ADMINISTRACIÓN DEL SISTEMA PORTUARIO NACIONAL TUXPAN, S.A. DE C.V.
GERENCIA DE OPERACIONES E INGENIERÍA.
LICITACIÓN PÚBLICA NACIONAL NO. LO-13-J2X-013J2X002-N-7-2025

ACTA DE LA JUNTA DE ACLARACIONES

Nombre del procedimiento de contratación: MANTENIMIENTO PREVENTIVO DEL SISTEMA INTEGRAL DE SEÑALAMIENTO MARÍTIMO EN EL PUERTO

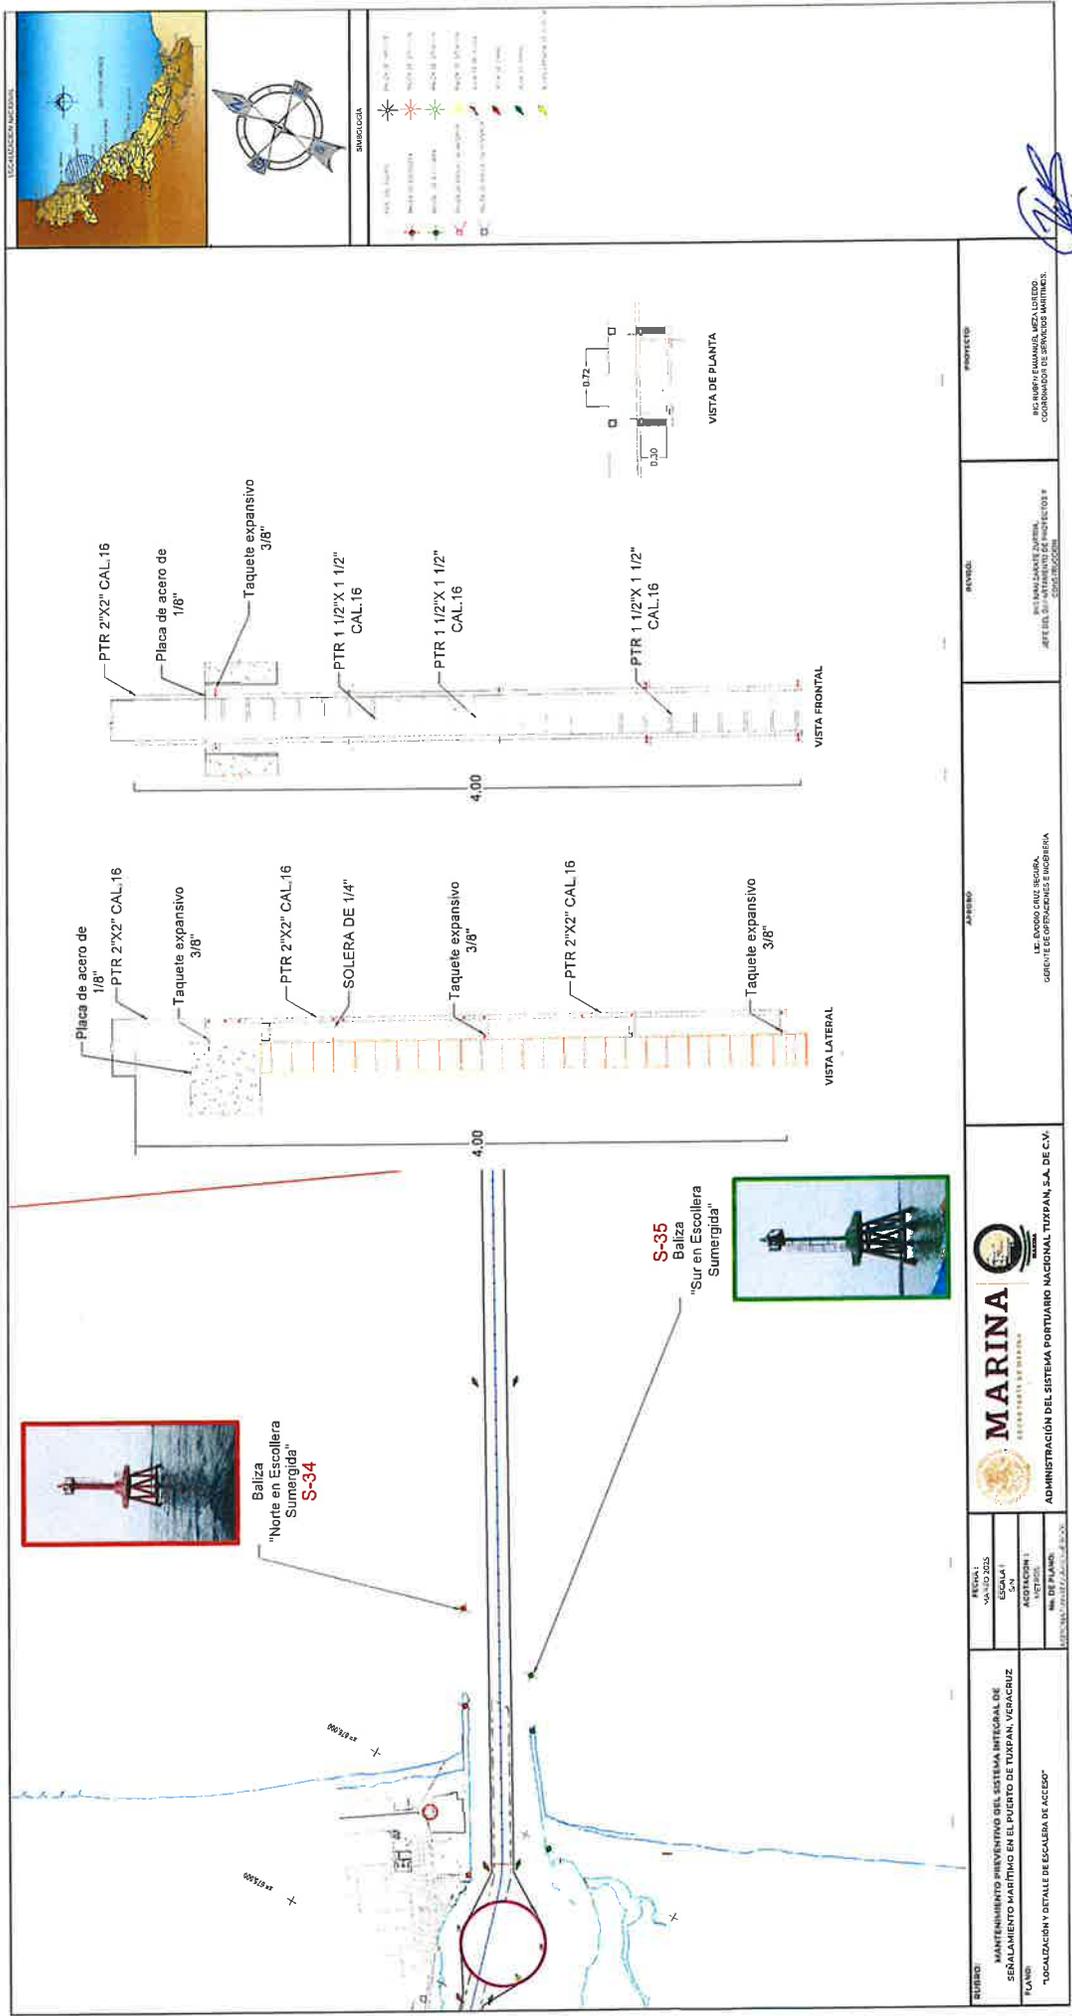
13	TÉCNICO VII.- RELACIÓN DE PLANOS	PREGUNTA: SOLICITAMOS NOS PROPORCIONEN EL O LOS PLANOS DE LA ESCALERA DE HASTA 4.00 M DE ALTURA Y 0.72 M DE ANCHO, PARA ACCESO A BALIZA DE ESCOLLERA SUMERGIDA.	SE ANEXA EL PLANO NUMERO ASIPONATUX-REGLA-SEÑ-ESC-01, QUE CONTIENE LAS CARACTERÍSTICAS DE LA ESCALERA AL ACCESO A BALIZA DE ESCOLLERA SUMERGIDA.
14	TÉCNICO VII.- RELACIÓN DE PLANOS	PREGUNTA: SOLICITAMOS NOS PROPORCIONEN EL O	SE ACLARA AL LICITANTE QUE LOS PLANOS DE LA TORRE ARRIOSTRADA DE 42 MTS STZ-35 DE 3
